C1-1

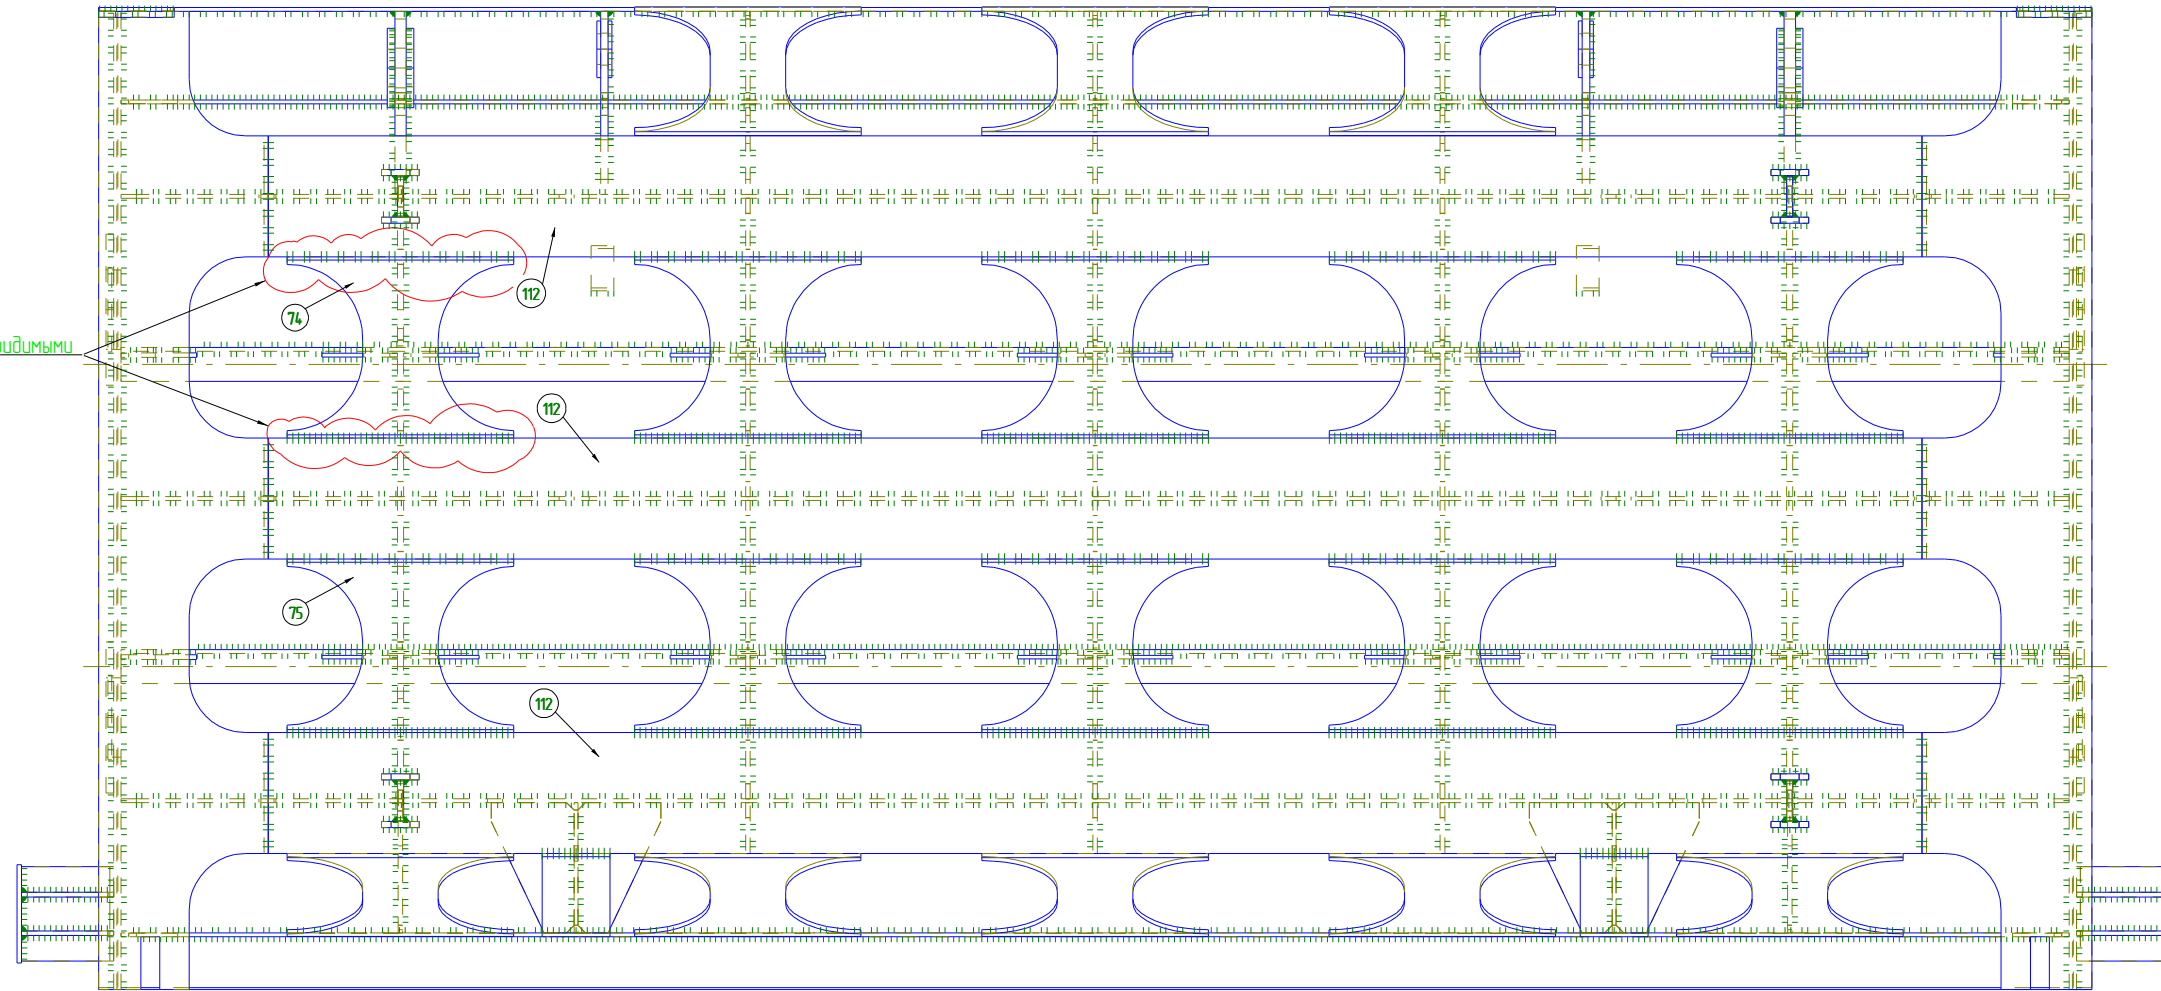
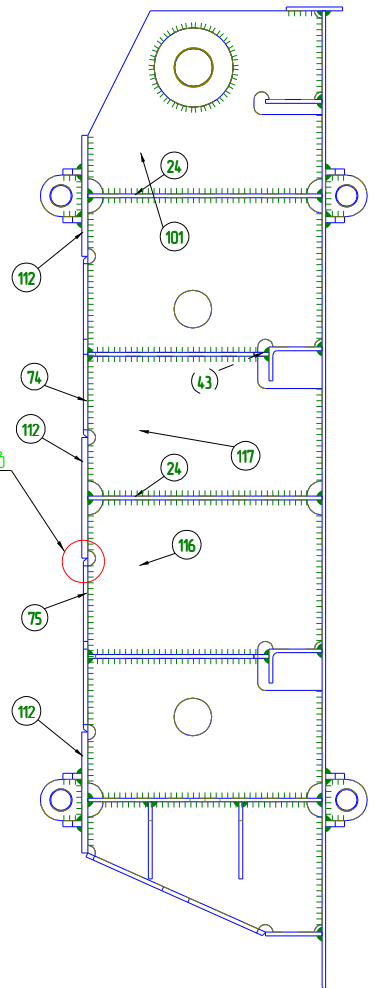
Оба шва должны быть видимыми

Фаска сделана швом, должен быть виден шов
